議案第43号

工事請負契約（（都）荒地西山線道路新設改良工事（その3））の変更について

資料1 変更内容及び理由について

图 1. 処分場変更前後対照図

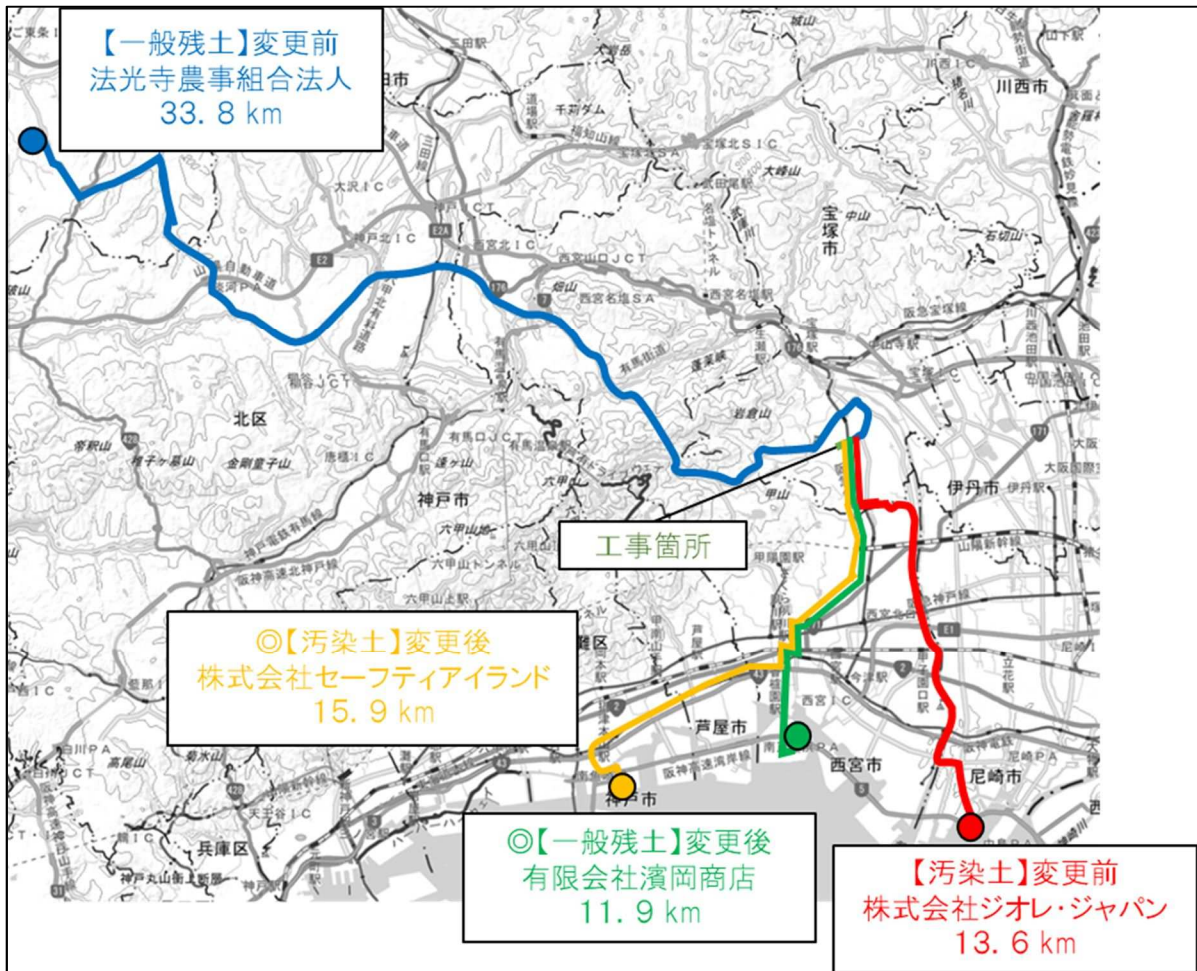
第2回設計変更で設定した一般土砂及び土壌汚染対策法に基づく処理施設について、より安価に処分可能な処分場を把握できたことから、減額変更する。【図1】

図2. ひび割れ誘発目地設置図面

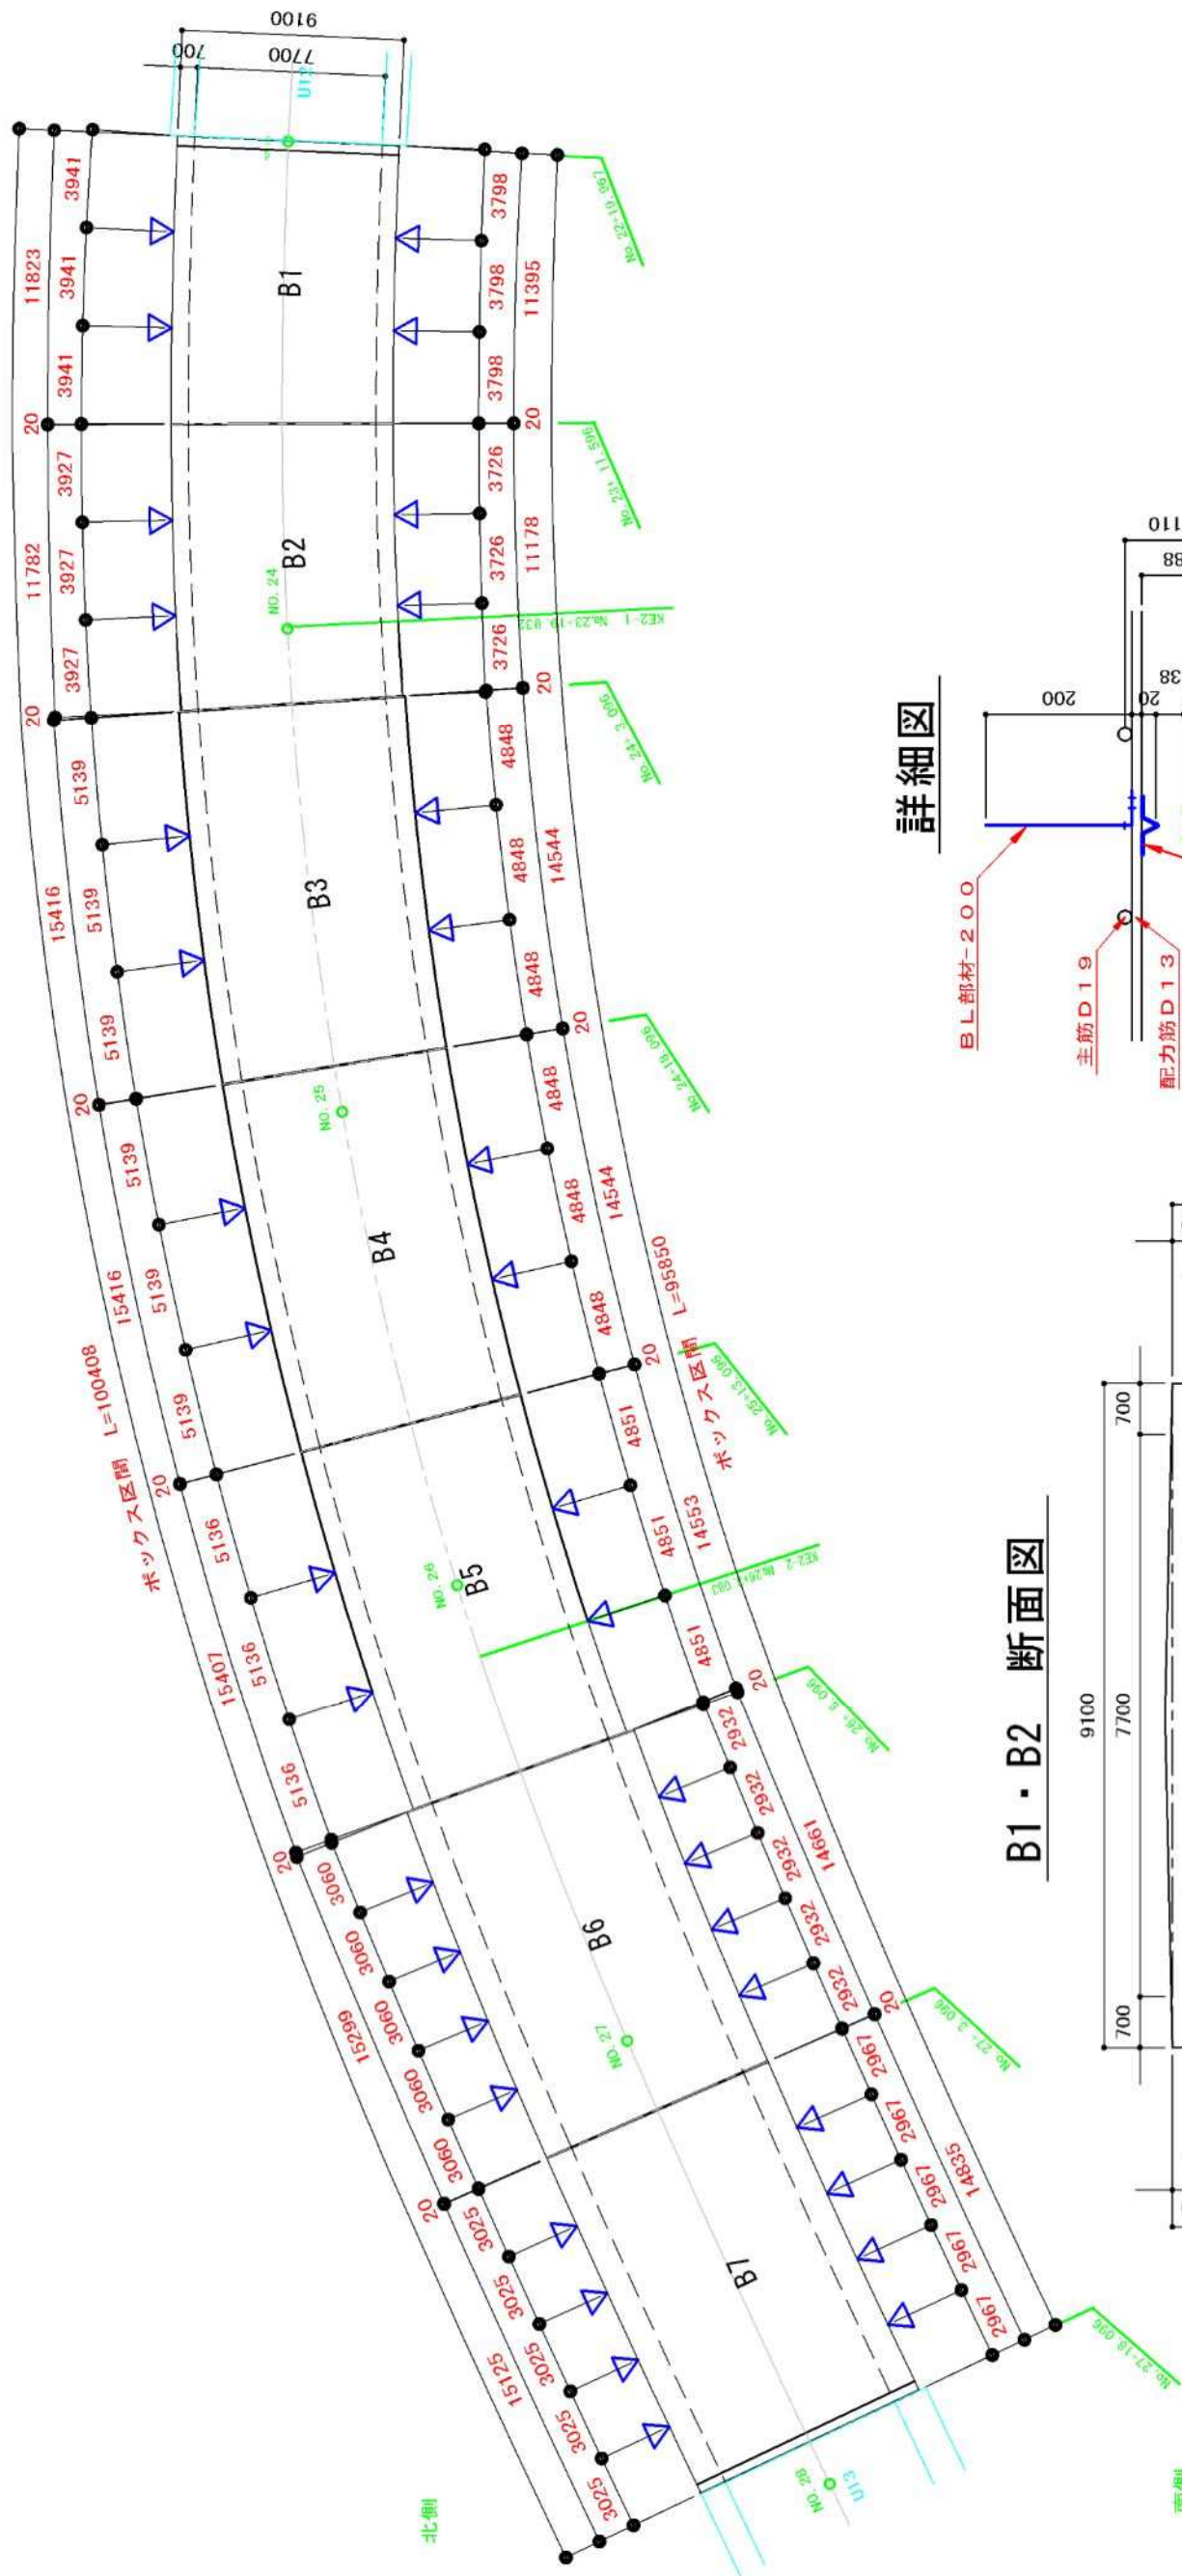
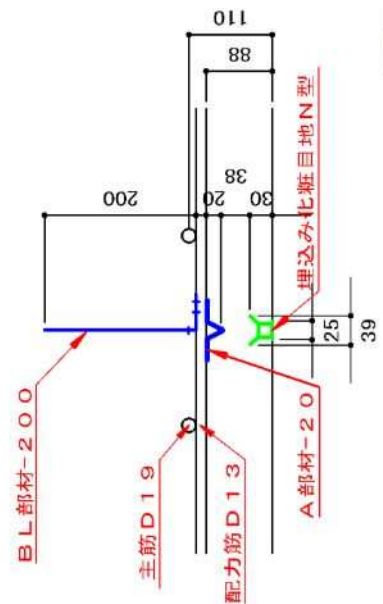
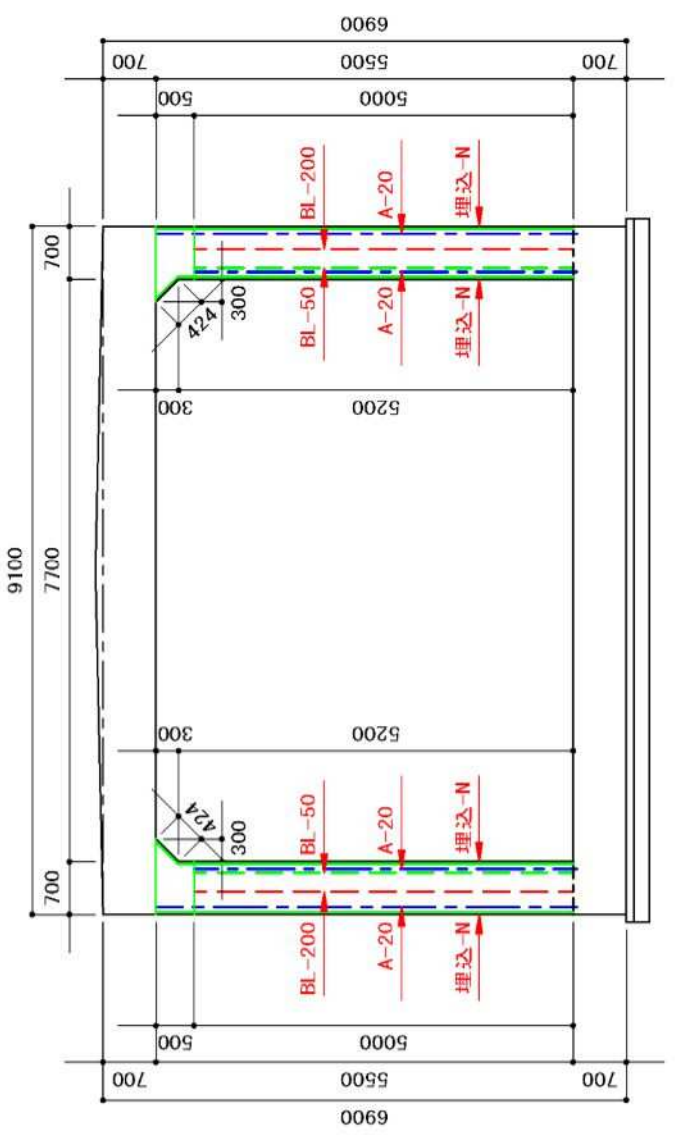
また、温度応力解析による温度ひび割れ予測を実施した結果、温度ひび割れの発生が予測されたことから、コンクリートの品質を確保するため、ひび割れ誘発目地（※2）を追加する。【図2】

本工事の函渠工のような大断面のコンクリート構造物のことを「マスコンクリート」と呼び、土木工事共通仕様書では受注者がマスコンクリートの施工にあたって、事前にセメントの水和熱による温度応力及び温度ひび割れに対する十分な検討を行わなければならないとされている。以上を踏まえ、コンクリート打設計画（時期・工程等）を考慮した上で温度応力解析による温度ひび割れ予測を実施した結果、温度ひび割れの発生が予測されたことから、コンクリートの品質を確保するためにひび割れ誘発目地を追加する。
